Société du Grand Paris

ENQUETE PUBLIQUE UNIQUE

préalable
à la déclaration d'utilité publique modificative
de la ligne 15 Ouest
" Pont de Sèvres - Saint Denis Pleyel "
du réseau de transport public du Grand Paris
emportant mise en compatibilité
des documents d'urbanisme

RAPPORT DE LA COMMISSION D'ENQUETE

Suppression de la gare de La Défense et modification du tracé en passant par La Garenne-Colombes et Colombes, et prolongement de la ligne 1 du métro

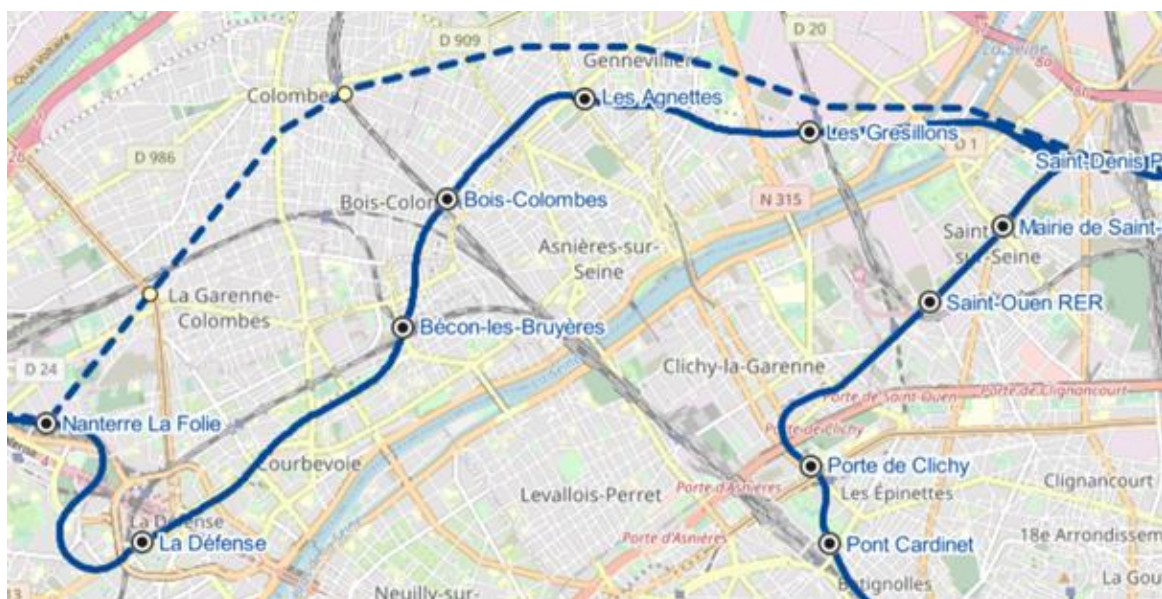
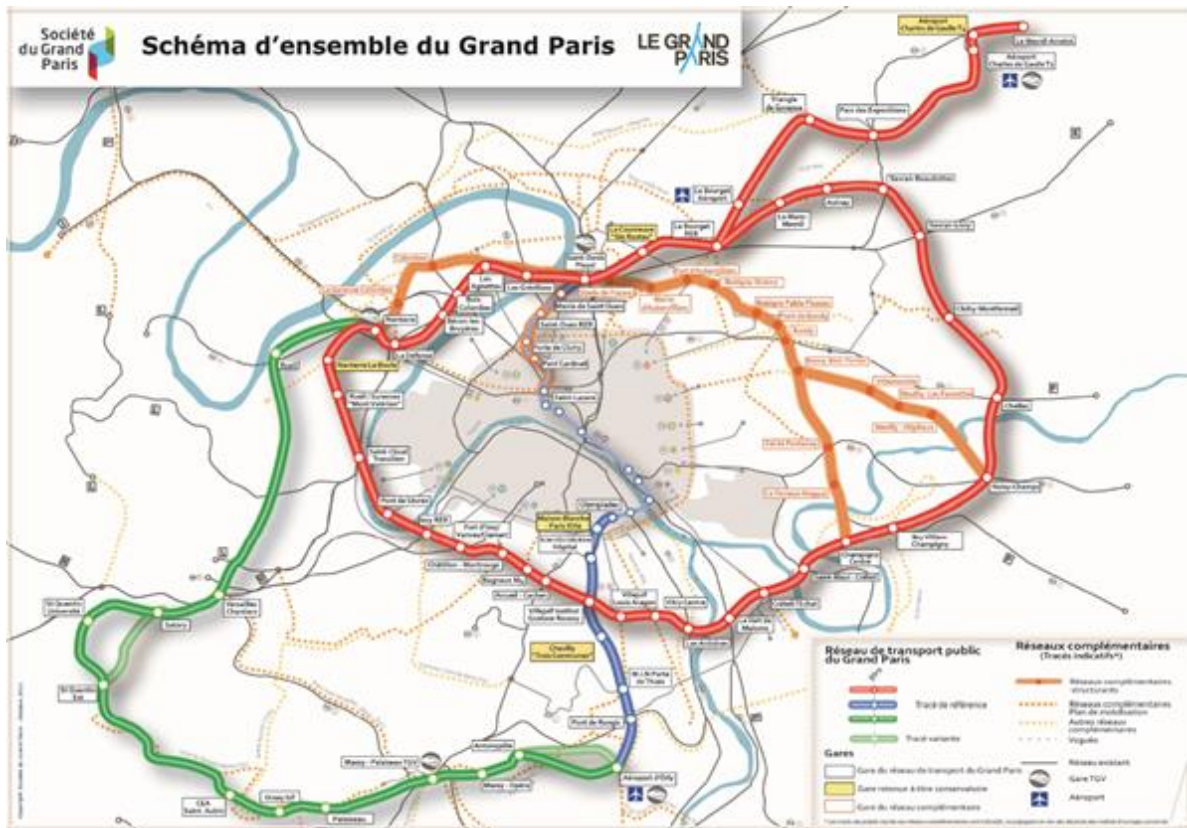
La modification proposée par le public est de supprimer la gare de La Défense pour que le tracé de la ligne 15 Ouest reprenne celui en pointillé sur les cartes du Grand Paris Express par La Folie, La Garenne-Colombes et Colombes.

La question fait référence au tracé qui a été identifié comme réseau complémentaire structurant à la suite du débat public qui s'est tenu entre octobre 2010 et janvier 2011. L'ensemble des décisions et arbitrages sont décrits et justifiés dans l'acte motivé du 26 mai 2011. Le schéma d'ensemble du réseau de transport public du Grand Paris a été validé par décret le 24 août 2011. La pièce C du dossier d'enquête publique de demande de Déclaration d'Utilité Publique modificative décrit l'historique de cette prise de décision.

La gare de La Défense est une des gares du schéma d'ensemble du réseau de transport public du Grand Paris. Elle permet la desserte d'un des plus grands quartiers d'affaires européen et permet sa connexion avec le reste de la région parisienne ainsi que les deux aéroports d'Ile-de-France. La gare de La Défense forme avec la gare de Nanterre la Folie un duopole permettant la correspondance avec l'ensemble des modes de transport ainsi qu'une bonne desserte du quartier d'affaires de La Défense.

Limites d'implantation possible de l'OA 2403P dans le respect des limites des 800 mètres

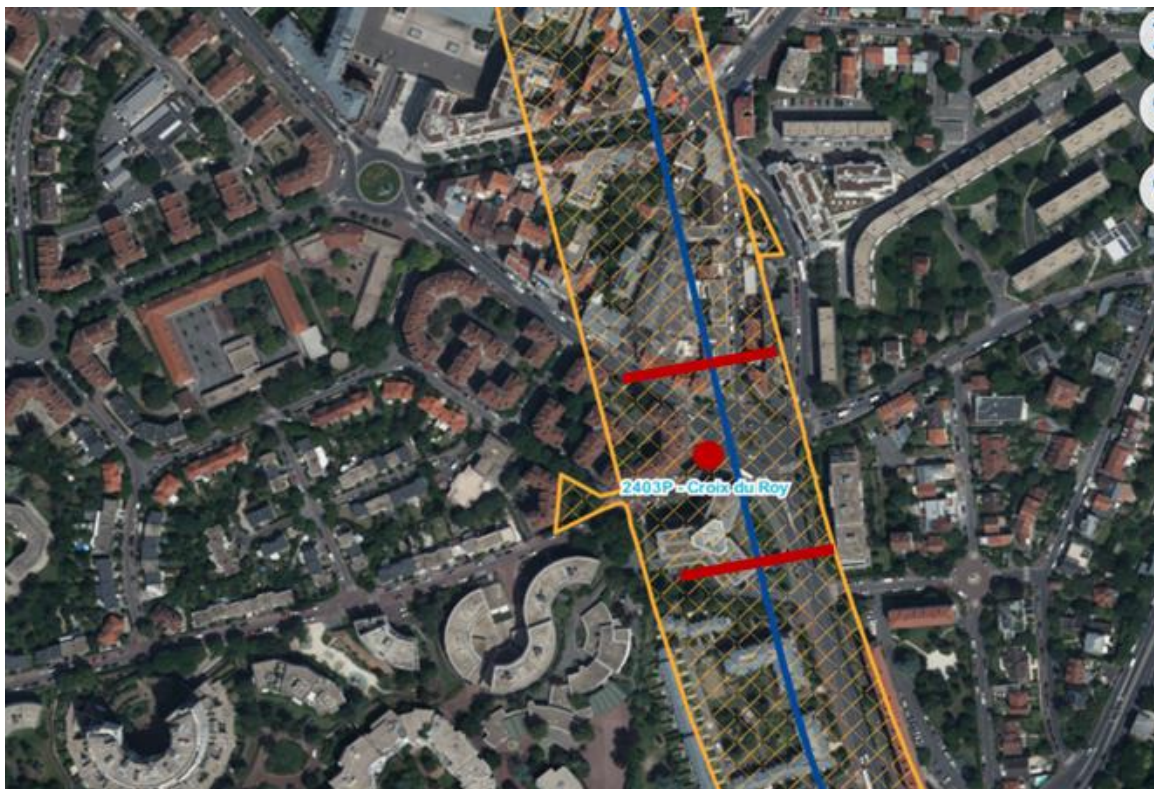
Par ailleurs, suite aux échanges qui avaient eu lieu en 2019 avec la ville de Suresnes, les parcelles AH40, AH41 et AH42, situées à l'intérieur de la zone de DUP 2016 ont fait l'objet d'une enquête parcellaire qui s'est déroulée du 12 novembre 2019 au 6 décembre 2019 puis d'un arrêté préfectoral de cessibilité n°2020-192 délivré au mois de janvier 2021. Le présent dossier d'enquête tient compte de cette autorisation.

La distance maximale entre chaque ouvrage étant de 800 mètres pour répondre aux exigences des services de secours, le secteur potentiel d'implantation de l'ouvrage OA 2403P – Croix du Roy est particulièrement restreint car l'ouvrage est implanté quasiment en limite des deux côtés des 800 mètres autorisés par la réglementation pour les ouvrages de secours. Le repositionnement de cet ouvrage aurait donc un effet domino sur la position des ouvrages encadrants qu'il faudrait donc repositionner.

Nouvelle zone d'implantation de l'ouvrage 2701P dans la ZAC des Groues

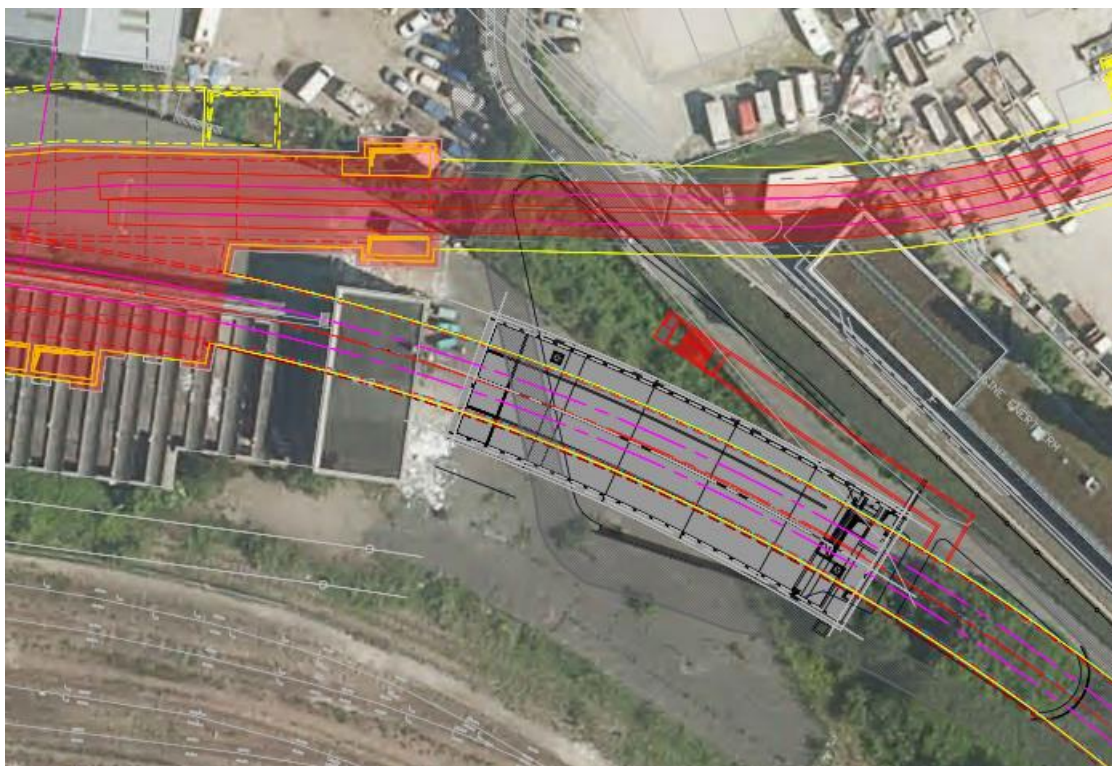
Comme le rappelle le Maire de Neuilly-sur-Seine, cette demande formulée à de nombreuses reprises n'avait pu jusqu'à présent aboutir compte tenu des contraintes techniques du projet liée à l'ancien tracé sous le centre commercial des 4 Temps.

Cette demande a donc été réétudiée suite à la modification d'implantation de la gare de La Défense et la redistribution des ouvrages de service dans le respect de la règle des 800 mètres. Ainsi, une nouvelle implantation au sein de la ZAC des Groues a été identifiée le long du tracé et à proximité immédiate de l'ouvrage mutualisé EOLE/ Grand Paris Express (déjà réalisé) et du tunnel de la ligne 15 Ouest.

Position de l'ouvrage 2702P présentée lors de l'enquête publique 2021

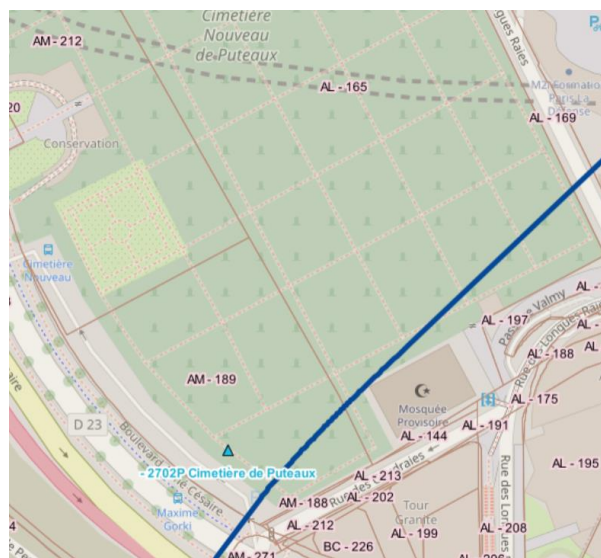
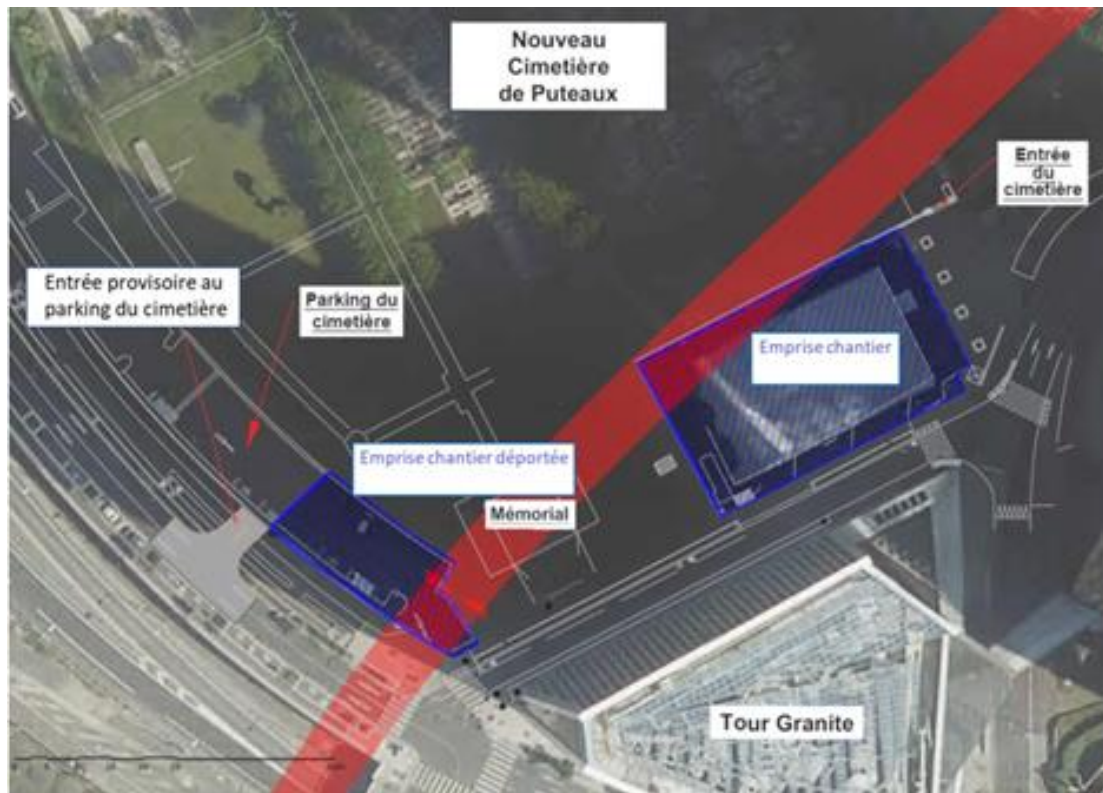
Dans son courrier du 4 décembre 2020, la ville de Puteaux propose de déplacer l'ouvrage de service Cimetière de Puteaux (OA 2702) sur la parcelle AL165 occupée aujourd'hui par une mosquée provisoire. La ville indique qu'une mosquée définitive est en cours de construction sur la commune de Puteaux et que la parcelle AL165 sera donc libérée d'ici environ 12 mois (soit la fin de cette année environ).

En l'état actuel des études et compte tenu des éléments énoncés par la ville dans son courrier du 4 décembre 2020, la Société du Grand Paris ne voit pas d'obstacle technique au repositionnement de cet ouvrage sur la parcelle AL165, au droit de la mosquée provisoire, qui est très proche de l'ancien positionnement.

Compte tenu de la taille réduite de cette parcelle, une emprise déportée pour les installations logistiques de chantiers restera nécessaire, vraisemblablement au niveau du parking du cimetière :

Position modifiée de l'ouvrage 2702P suite à l'enquête publique 2021
